手賀沼地区(小森揚水機場)　第２回設計業務打合せ

小森揚水機場　第２回設計業務打合せ議事録

外部技術者からの助言一覧

第２回「手賀沼地区」説明資料

吸水槽・ポンプ室仮設計画図(1/2)

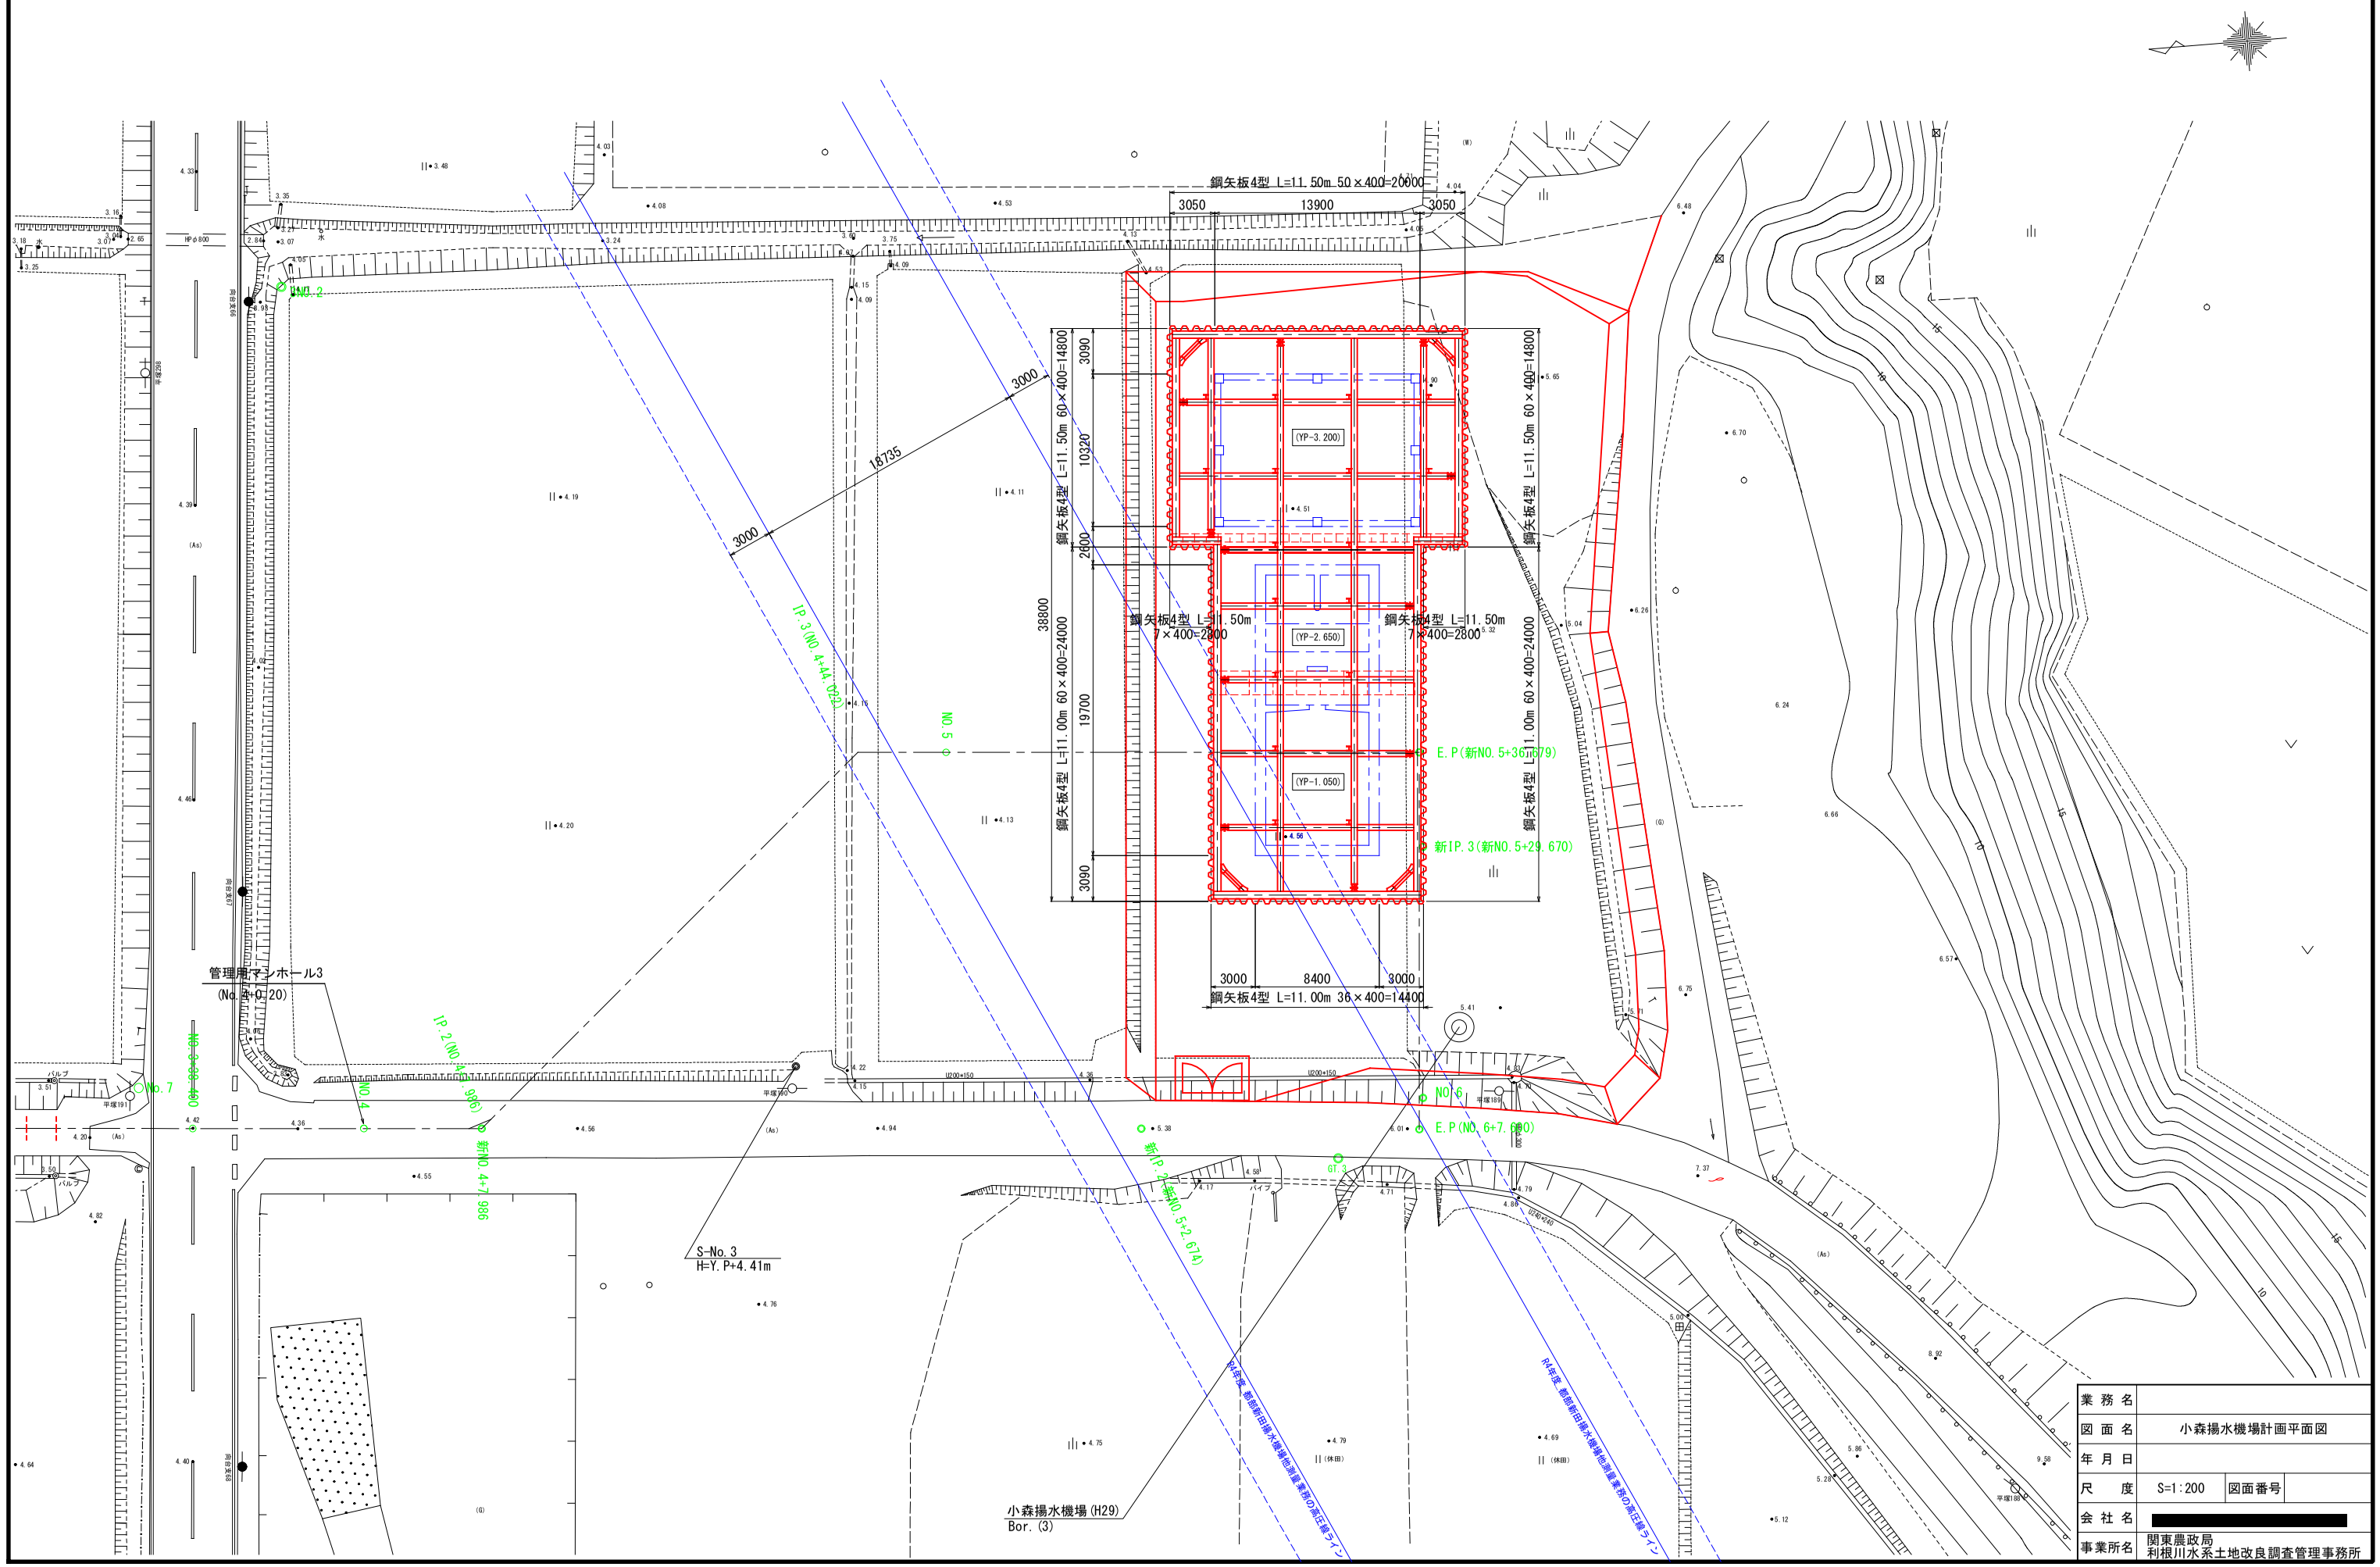
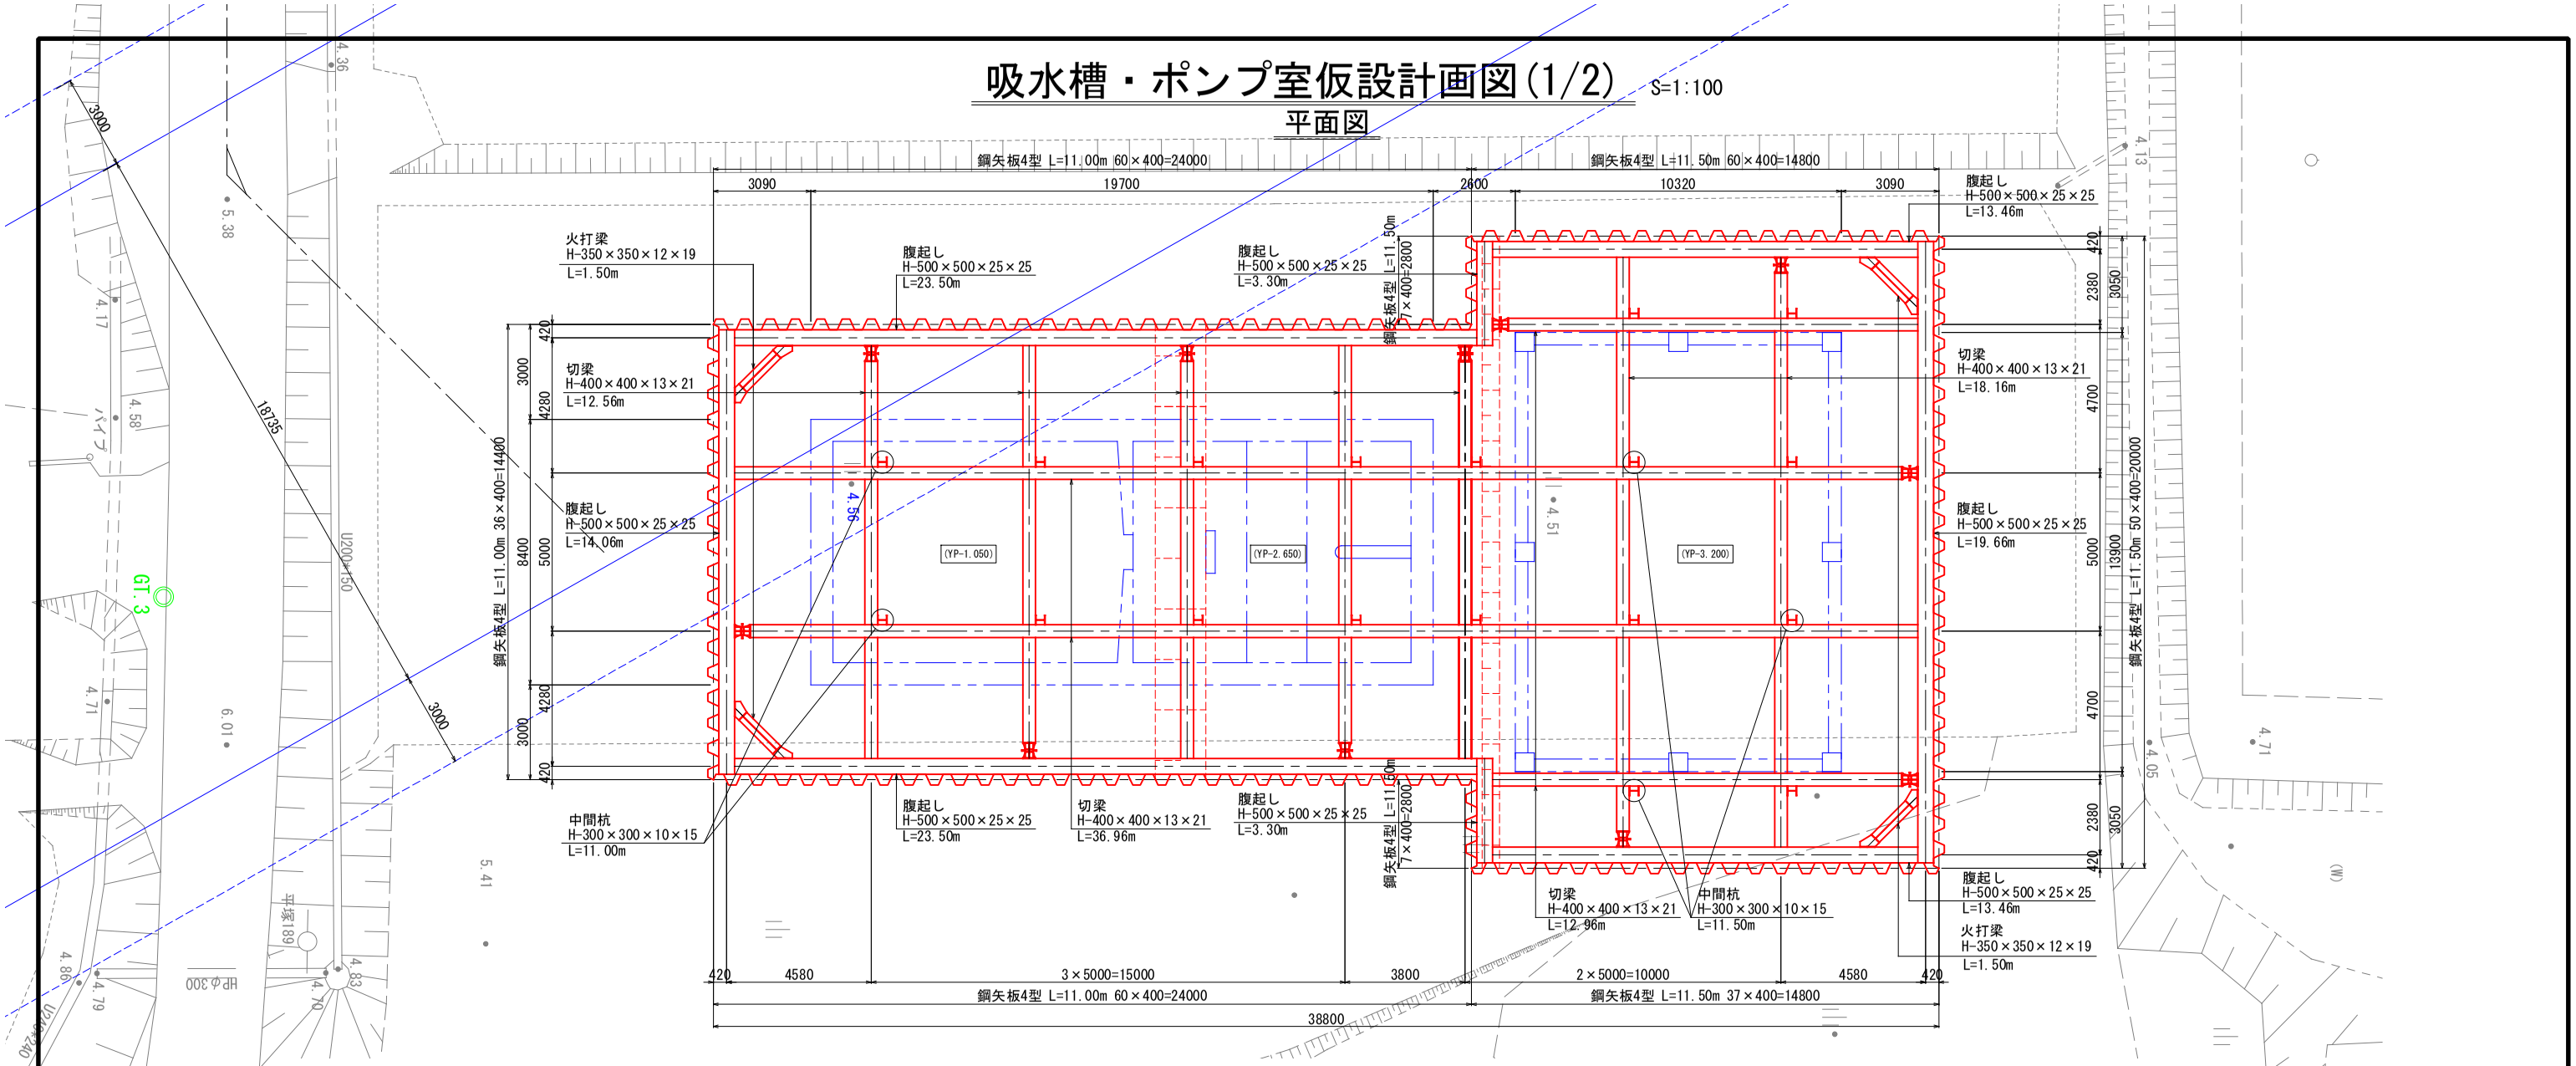
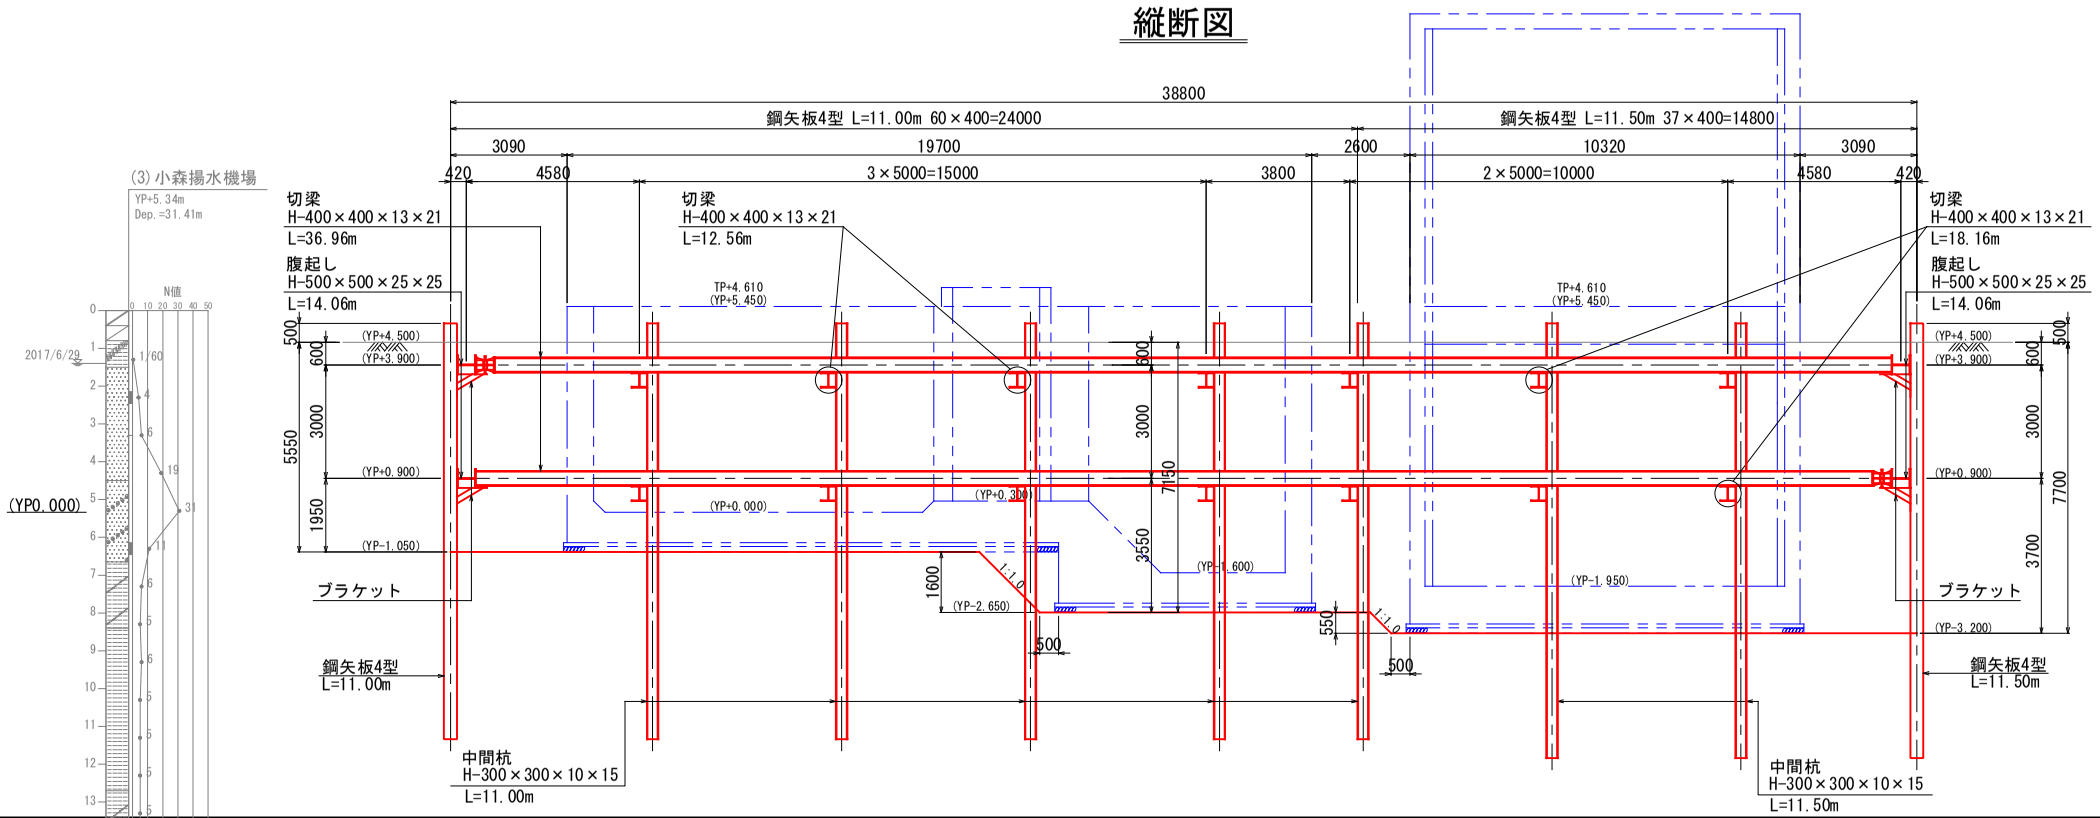
土留工法・ゼロスペース型枠について	
土技所	土留工法については、前回いただいたご提案を踏まえ、ゼロスペース型枠を採用した結果、かなりのコスト縮減が図られることになった。一方、作業スペースが狭くなることから、施工上、留意しなければならない点等について、ご意見をいただきたい。
大木	施工性が落ちる可能性については、もう少し考える必要があると思うが、工夫次第で何とかなるのではないか。
工藤	想定どおり、工程及びコストについて、良いものになっている。個人的に気になる点として、仮設計画で中間杭が計画されているが、これを省略できるのではないかと思った。
[redacted]	検討途中だが、標準の切梁間隔 5.0m を目指して配置を計画しているところであり、部材や構造を検討し、中間杭を省略できればと考えている。
工藤	簡単な図面を作成したので共有する。やはり中間杭無しで計画した方が、品質的にも漏水等の心配が少なくなり、施工的にも作業し易くなると思う。全体的に小さくなるため、少し工夫が必要になるが、腹起しを二段にしたり、火打梁を工夫したりすることで、中間杭を抜くことができるのではないか。また、南北方向の腹起しの軸力を押えるため、１本、腹起しを通す必要があると思われる。
土技所	いただいた図面等を踏まえ、再度、仮設計画について検討して欲しい。
[redacted]	承知した。
土技所	今回、ゼロスペース型枠を使うことにより、工期が短くなり、コスト縮減にも繋がる形になっているが、全ての工事でこのような結果になると、今まで施工したものが割高なのではないかという指摘を受ける可能性がある。採用して良いパターンと採用しない方が良いパターンについて、何か留意すべき事項等はあるか。
工藤	ゼロスペース型枠は、市街地の道路等、スペースが限られている場合や、工程を短縮したい場合に使えることが良い点だと思う。一方、意外とコストがかかる場合もあり、検討したところ、今回は良い結果になったという対応で良いのではないか。施工上の留意点としては、内側から型枠支保工を設置するため、型枠の両側から締め込むことができない点や、少し手間が掛かり、精度面で気を付けなければいけないことかと思う。特に、仮設支保工の腹起しが、側壁や鉄筋の近傍に配置されて邪魔になるため、その兼ね合いについても検討しなければならない。

施設名	項目	施工上の留意点等
小森揚水機場改修	仮設計画	**施工基盤面の計画について** 立坑内については、浸透してくる水があるため、その分については、強制排水になるということだが、その点については、設計時に考えておいた方が良い。
		重機足場の確保について 立坑内での地下水の排水についても、掘削箇所の外周を少し掘り、土側溝のような仮水路を設けて排水するような形になると思う。また、盤下げしたところの地表面は、緩い砂のようなものであり、状況に応じて、敷砂利等の養生が必要になるかもしれないが、重機のトラフィカビリティや必要な地盤支持力の検討時に計画すれば良いと思う。
		土留工法について 仮設計画で中間杭が計画されているが、これを省略できるのではないかと思った。中間杭無しで計画した方が、品質的にも漏水等の心配が少なくなり、施工的にも作業し易くなると思う。全体的に小さくなるため、少し工夫が必要になるが、腹起しを二段にしたり、火打梁を工夫したりすることで、中間杭を抜くことができるのではないか。また、南北方向の腹起しの軸力を押えるため、１本、腹起しを通す必要があると思われる。
		ゼロスペース型枠の採用について ゼロスペース型枠は、市街地の道路等、スペースが限られている場合や、工程を短縮したい場合に使えることが良い点だと思う。一方、意外とコストがかかる場合もあり、検討したところ、今回は良い結果になったという対応で良いのではないか。施工上の留意点としては、内側から型枠支保工を設置するため、型枠の両側から締め込むことができない点や、少し手間が掛かり、精度面で気を付けなければいけないことかと思う。特に、仮設支保工の腹起しが、側壁や鉄筋の近傍に配置されて邪魔になるため、その兼ね合いについても検討しなければならない。
		矢板引抜き後の処理について 市街地では、近傍に住宅や道路等があるため、矢板を抜いた後は、砂や流動化処理土、貧配合のモルタルでも良いが、そのようなものをすぐに充填する必要がある。一方、土質にもより、自立性の高い地盤の場合、ある程度は自立が維持されるが、軟弱地盤や緩い砂の場合、抜いた途端に崩れ、沈下の原因になるため、そのような点に気をつけなければならない。 １枚抜いたらすぐに充填するような形が良いと思う。複数枚抜いてから充填すると、当然、その中で土が崩れる可能性が高くなるため、気を付けて欲しい。
